JY-98-4

**第53条（多量の放射性物質等を放出する事故の拡大の防止）に係る
計算コード及び有効性評価等に対するコメントへの回答**

**日本原子力研究開発機構 大洗研究所
高速実験炉部**

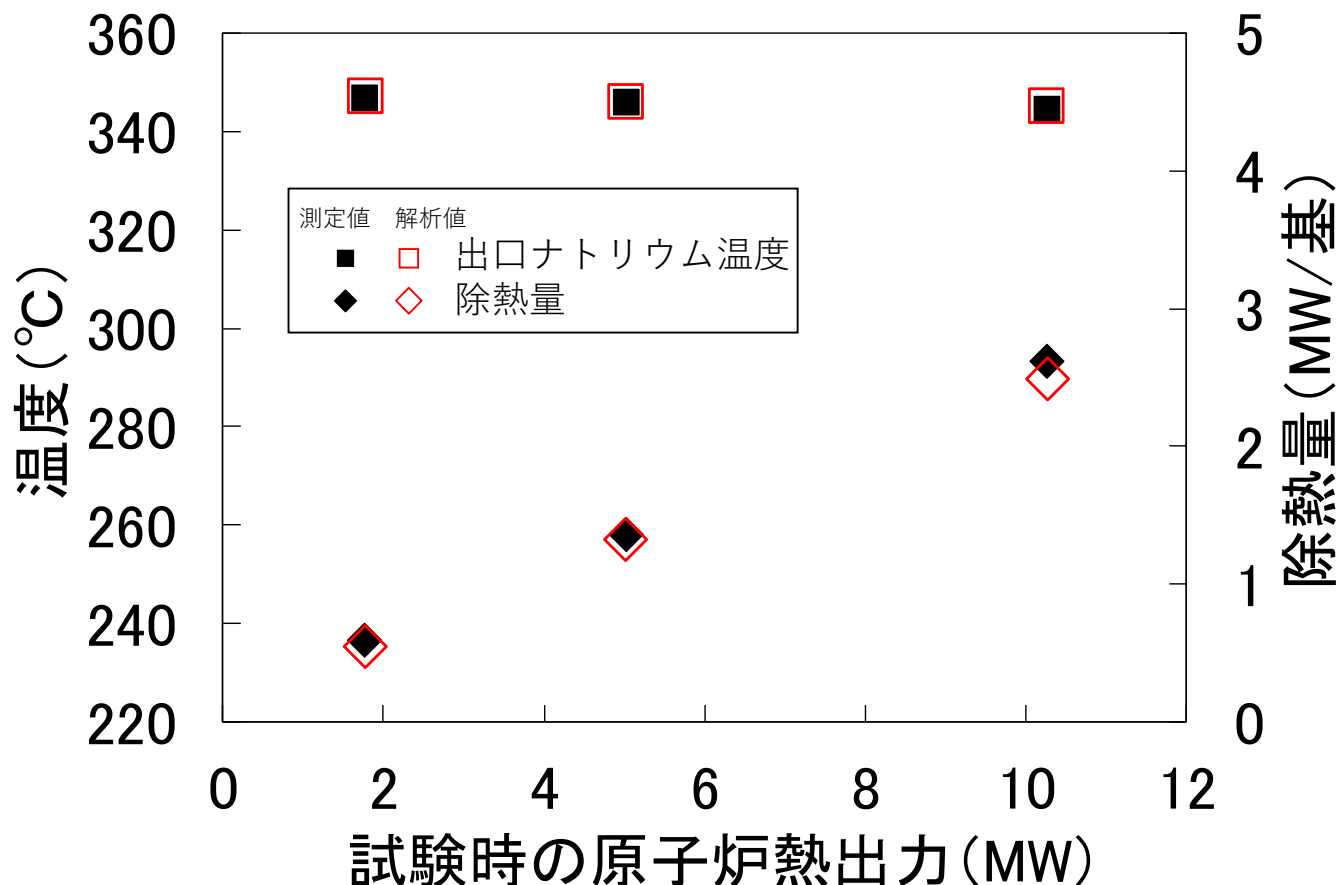
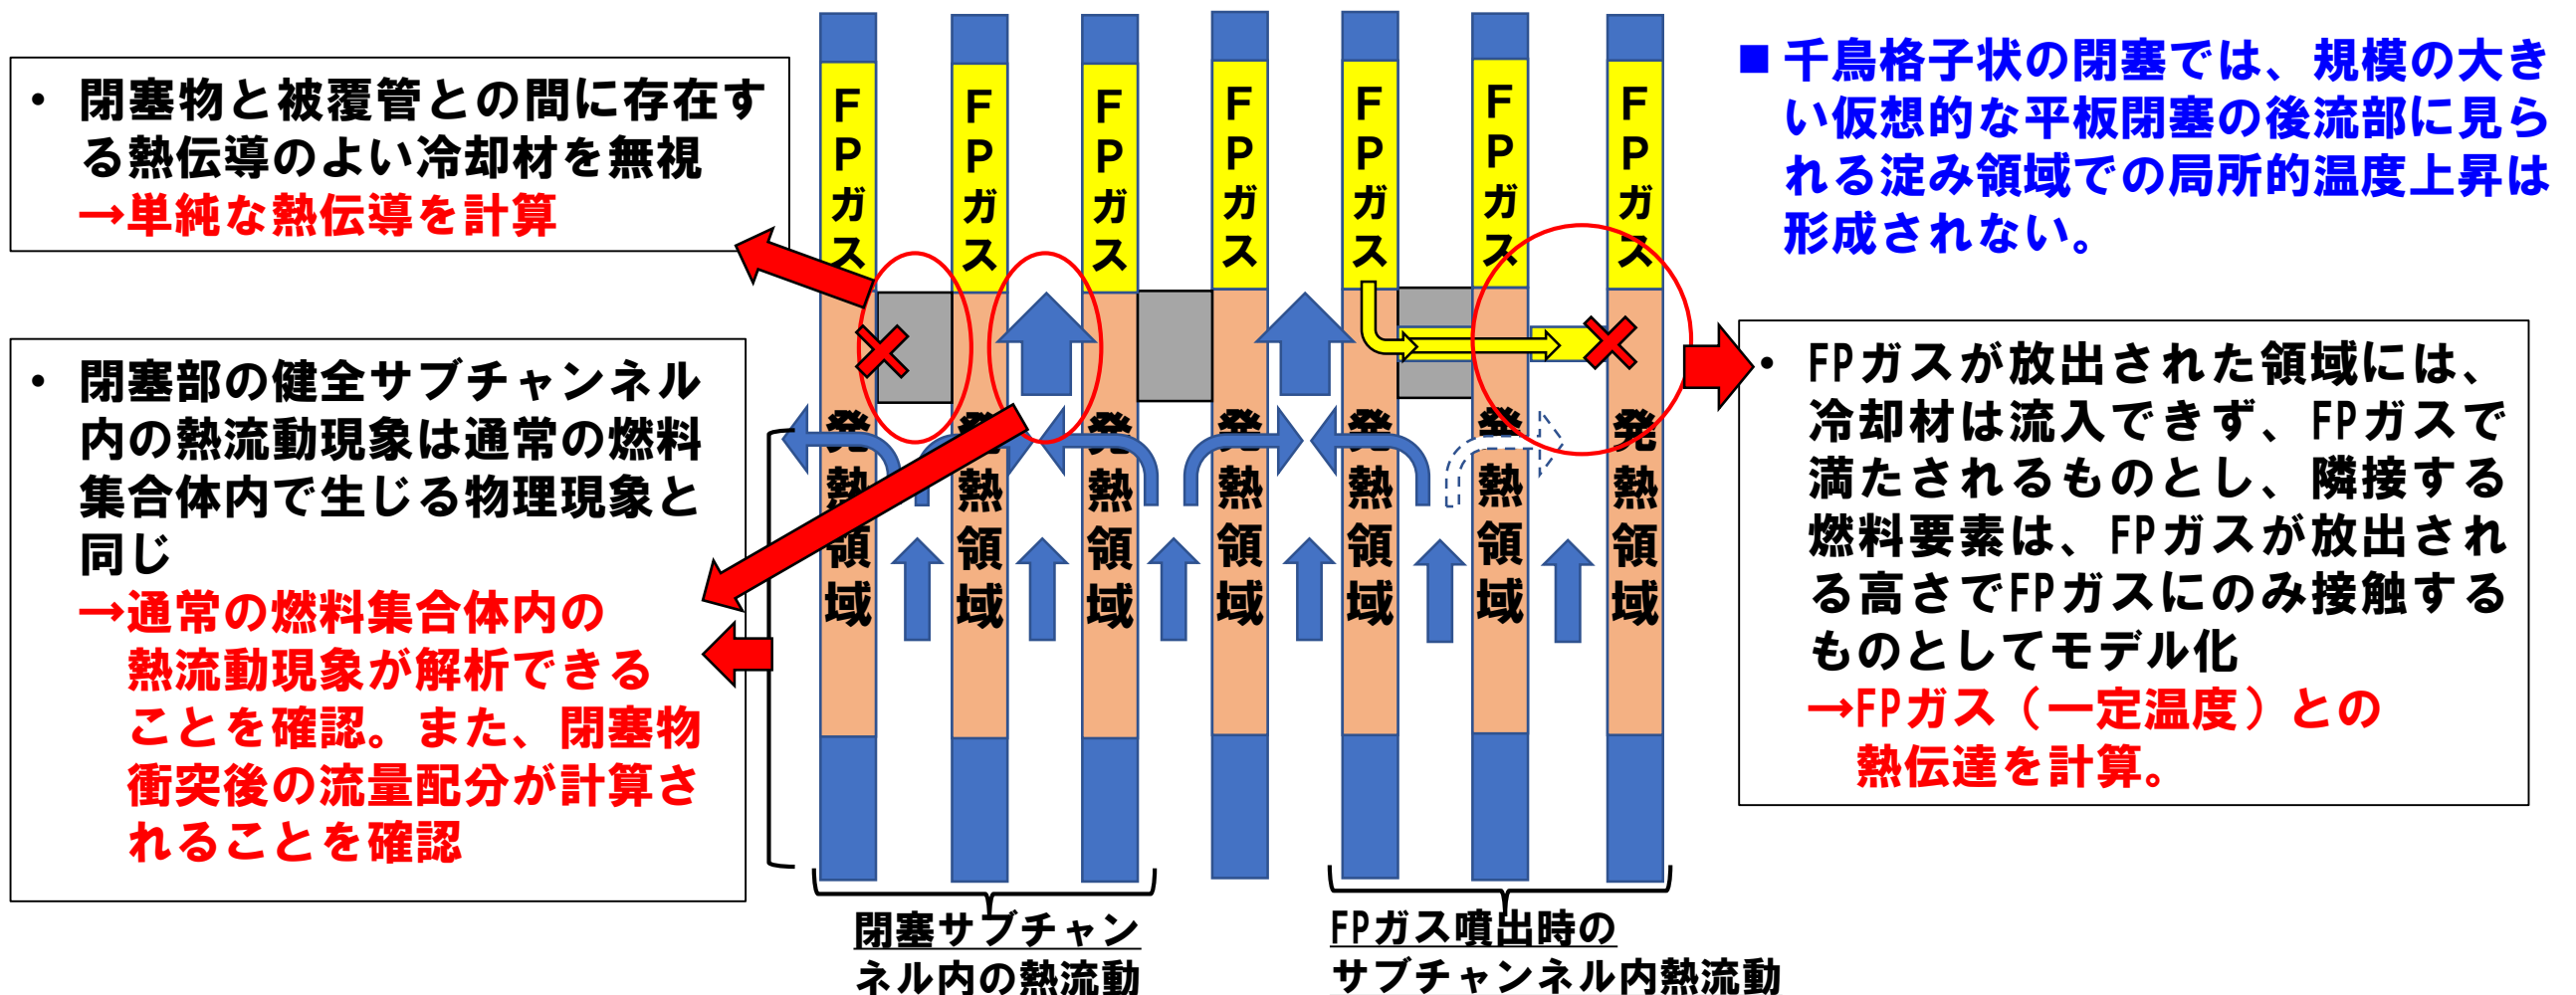
No. 232 **MK-II自然循環試験解析で空気冷却器の空気温度及び空気流量を境界条件に設定している。MK-IIIでは主冷却器を交換しており、この影響も含め、「常陽」の実機データによる検証ともんじゅのデータによる検証の組み合わせの適切性も考慮して、自然循環を評価する上での妥当性を十分に説明すること。**

- ✓ 空気冷却器出口ナトリウム温度が、試験結果と一致（実機の空気冷却器における除熱量を再現）
- ✓ 『空気冷却器熱計算モデル』及び『空気流動計算モデル』の妥当性を確認
